中・普通型トラック、バスの原動機のリコールについて

リコール届出番号3402

平成26年7月29日、UDトラックス株式会社は下記のリコールを国土交通大臣に届け出しました。

改善箇所説明図

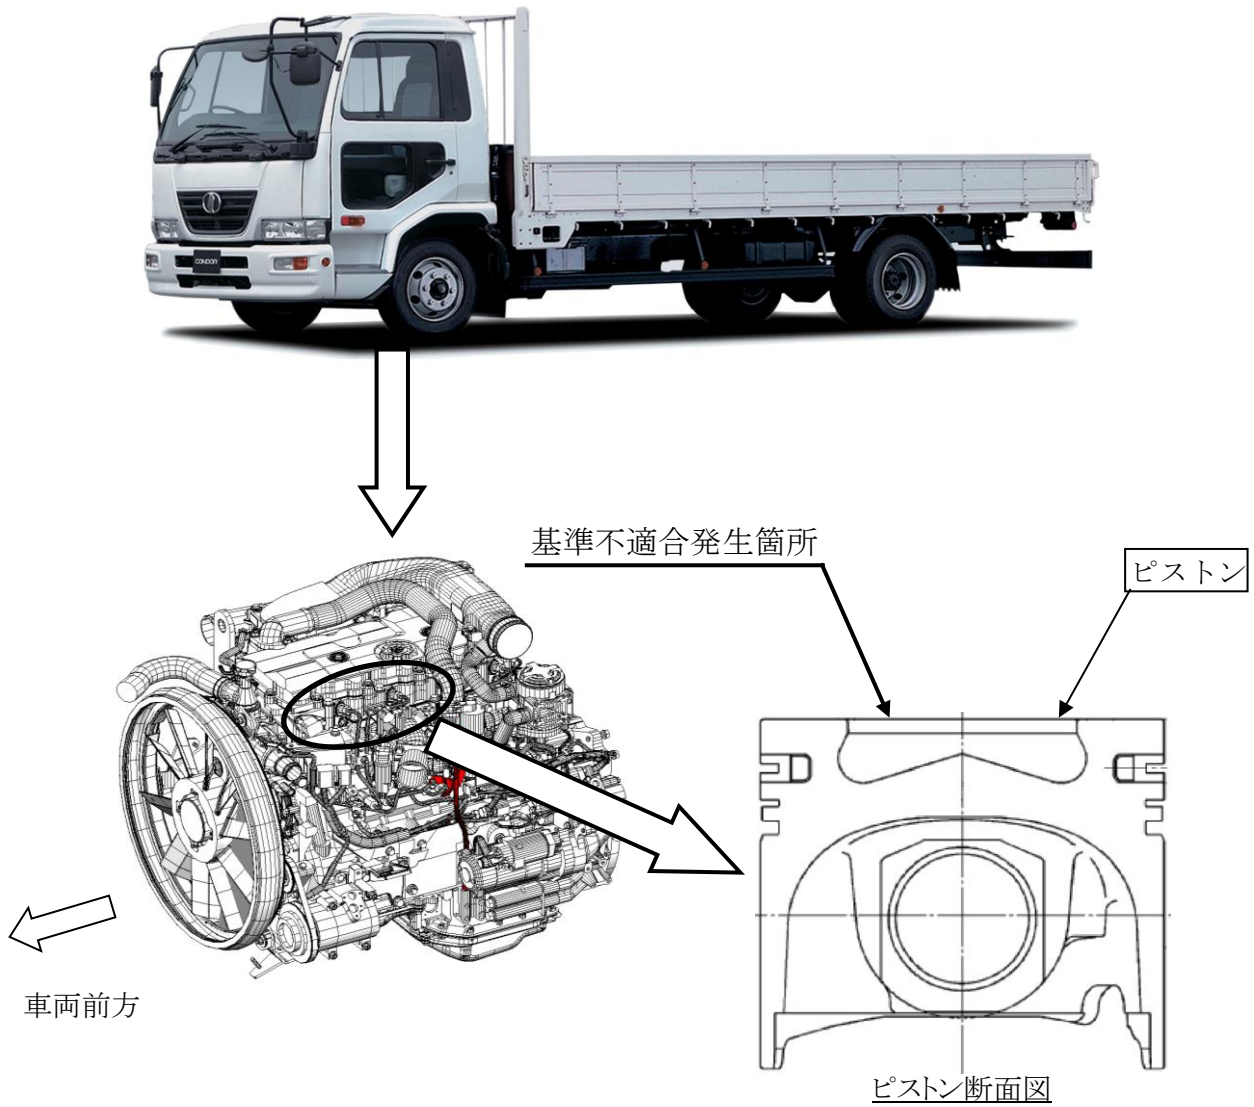
原動機のピストンにおいて、製造工程ならびにピストン製造時に鑄込んでいるピストン冷却用の部品（耐摩環）の形状が不適切なため、ピストン内部に剥離が生じ、亀裂が進展するものがある。そのため、そのまま使用を続けると最悪の場合、エンジンが破損し、走行不能となるおそれがある。

全車両、原動機を点検し、ピストンが損傷しているものは対策品と交換する。ただし、走行距離が5万km以下の車両は、全ピストンを対策品と交換する。

識別： シリンダーヘッドカバー後端右側に黄色のペイントを塗布する。
